OBJET : AVIS DE LA COMMUNE SUR LE PROJET DE REVISION ARRETE DU PLAN LOCAL D'URBANISME INTERCOMMUNAL

Le Conseil Municipal de la Courneuve, légalement convoqué à 19h30 par M. le Maire le 31 janvier 2025 s'est assemblé au lieu ordinaire de ses séances le 6 février 2025 sous la présidence de M. POUX Gilles, Maire.

DELIBERATION N°5

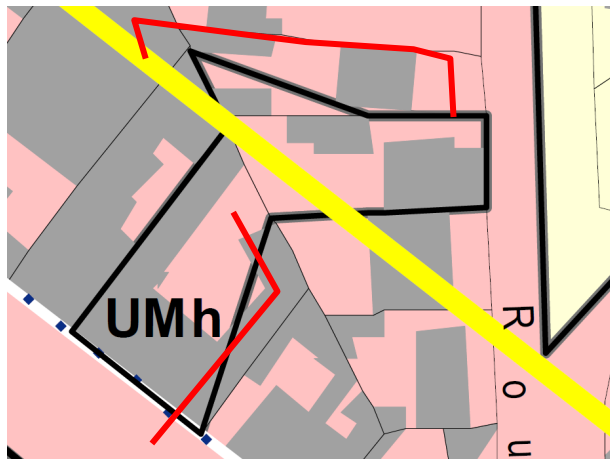
- Il est demandé de modifier l'emplacement des espaces végétalisés (EVP) situés sur le Mail de Fontenay tout en maintenant leur dimension en cohérence avec le projet de NPNRU sur le secteur.

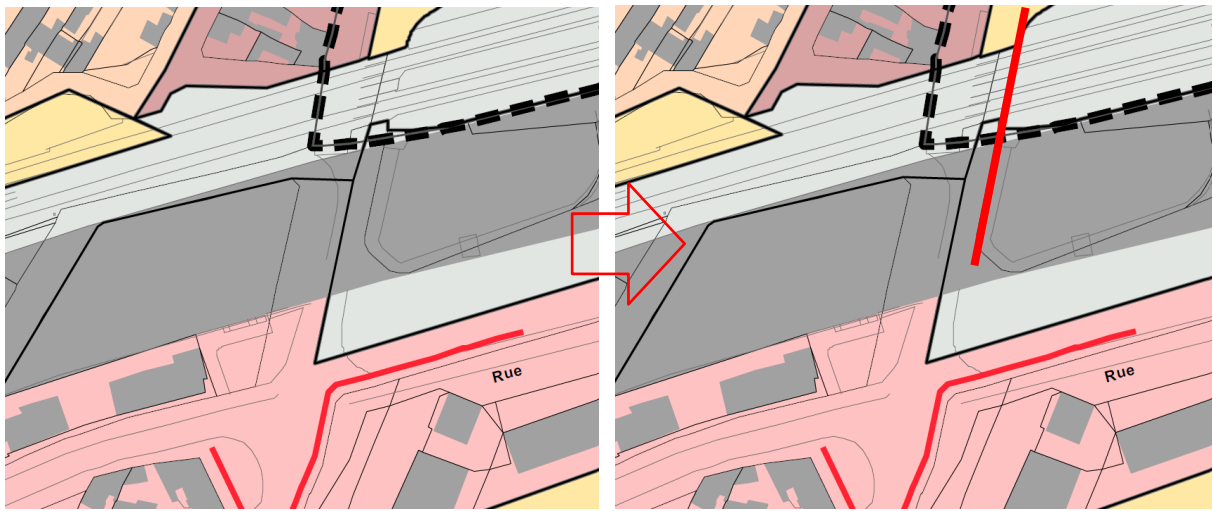
- Le périmètre de la zone UMh située entre le 91 avenue Jean Jaurès et la rue du Docteur Roux présente une erreur de tracé, il convient de redessiner les limites de cette zone en cohérence avec le cadastre sur les parcelles AQ40 et AQ60.

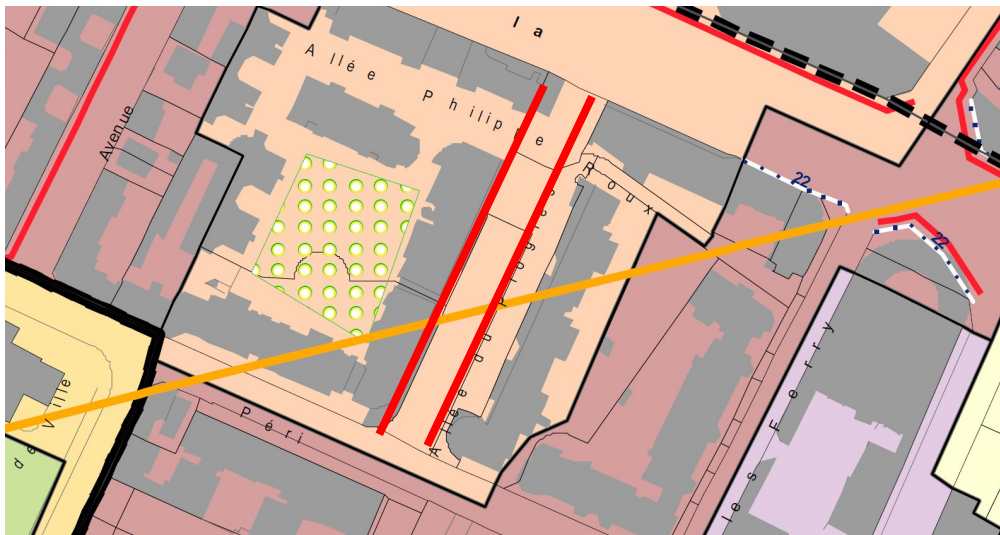
- Le dessin du linéaire commercial situé sous le pont autoroutier et ferré de la gare d'Aubervilliers - La Courneuve a été supprimé par erreur, il convient de le maintenir sur sa partie Est comprenant toujours un commerce et un guichet SNCF.

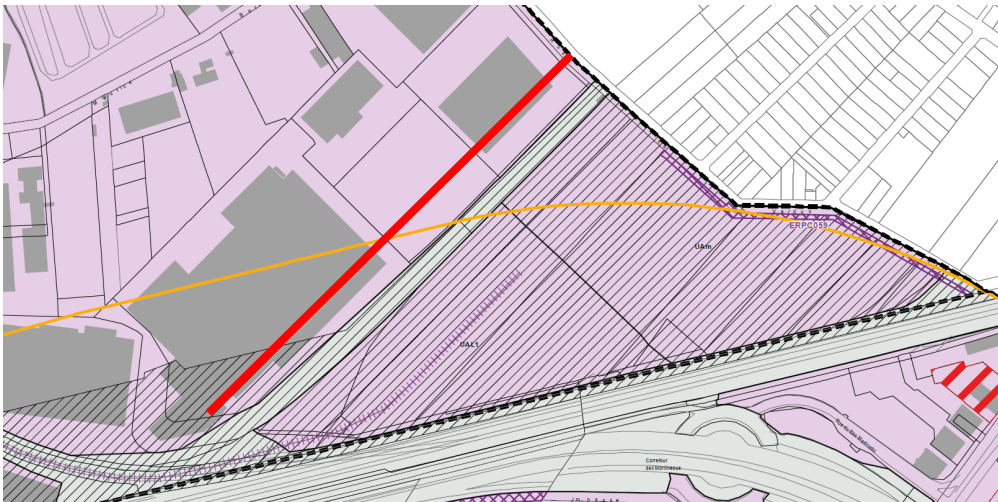
- Pour traduire règlementairement les objectifs portés dans le cadre du NPNRU du secteur Convention impliquant un travail de requalification de l'allée du progrès et de préservation des commerces, il est proposé d'y intégrer un linéaire commercial à l'Est et à l'Ouest de l'allée du Progrès.

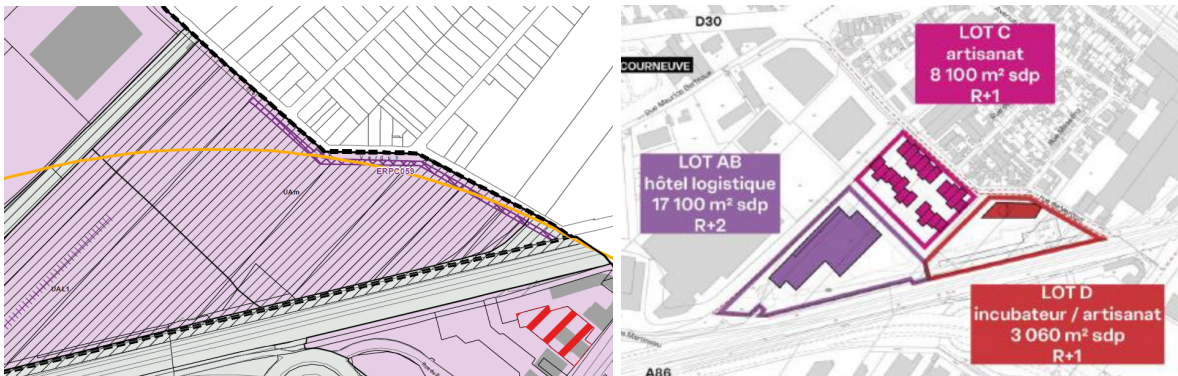
- Il convient de clarifier le schéma de principes d'aménagement de l'espace dédié au compostage de l'article 6.3.3 du Règlement écrit Partie 1, en remplaçant la mention « imperméabilisé » par « perméable » pour les accès aux espaces de compostage des biodéchets.
- Le tracé de la servitude de localisation SLPC069 pour le prolongement de la voie Bas Martineaux dans la ZAE Mermoz se termine au centre du « triangle de Verdun », il convient de prolonger le dessin du tracé pour rejoindre la rue de Verdun pour assurer la connexion et le désenclavement du secteur.

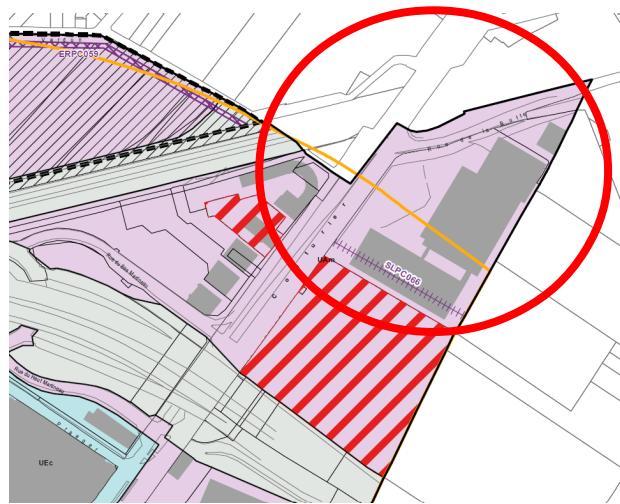
- Il est demandé de modifier le zonage du secteur du « triangle de Verdun » suivant le schéma ci-dessous, en appliquant la zone UA du PLUi au lot C et la zone UAe au lot D.

LCO015 KDI		1
LOCALISATION		TYPLOGIES
COMMUNE	La Courneuve	Lieu de travail / Lieu de production / Grand site
QUARTIER	Centre-Ville	
ADRESSE	66, boulevard Pasteur	
RÉF. CADASTRALES	X0080, X0081, X0099, X0101, X0104, X0111, X0112, X0113, X0115

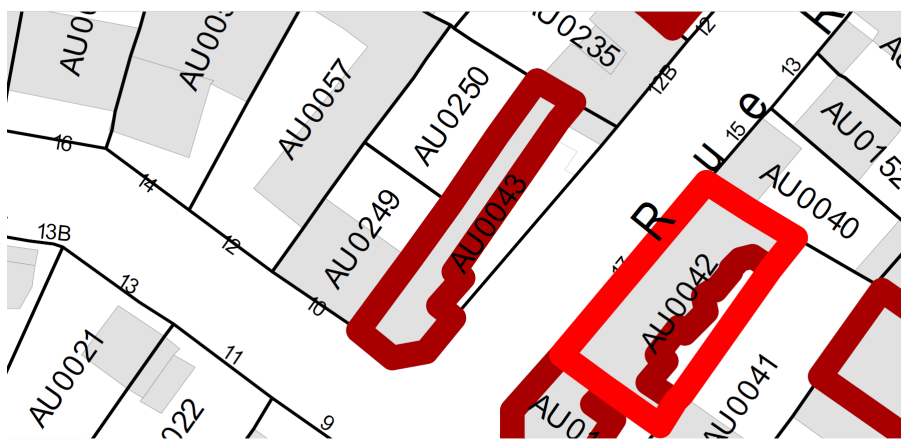
- Il est demandé le retrait du bâtiment B de la fiche patrimoine LCO 015 KDI suite à la démolition de cette construction, de modifier le contenu de la fiche en conséquence (parcelle concernée : uniquement la X0123, description et prescriptions, illustrations) et de modifier aussi la fiche typologie LCO081 Immeuble industriel dont relève ce patrimoine (liste des parcelles concernées, présentation, cartographie et illustrations).
